**Европейская экономическая комиссия****Комитет по внутреннему транспорту****Всемирный форум для согласования правил  
в области транспортных средств****Рабочая группа по вопросам шума****Пятьдесят восьмая сессия**

**Правила № 117 (звук, производимый шинами****при качении, и их сцепление на мокрой поверхности)****Предложение по дополнению 6 к поправкам серии 02  
к Правилам № 117****Представлено экспертом от Российской Федерации<sup>1</sup>**

Рис. 1

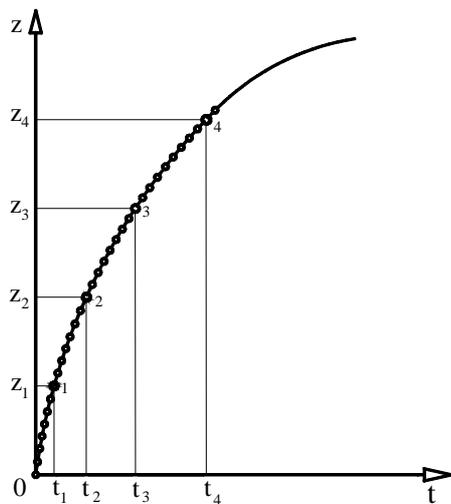
- Регистрируется зависимость "расстояния от времени" для вращающегося тела в процессе выбега по периферийной окружности в соответствующем диапазоне скоростей, например 82–78 км/ч или 62–58 км/ч, в зависимости от типа шины (РС или CV), в дискретной форме (рис. 1) для вращающегося тела:

2.1 выбрать самое близкое к максимуму значение, делимое на 4, и разделить его на четыре равных отрезка: 0,  $z_1(t_1)$ ,  $z_2(t_2)$ ,  $z_3(t_3)$ ,  $z_4(t_4)$ .

**m** – число отрезков, показанных на рис. 1.
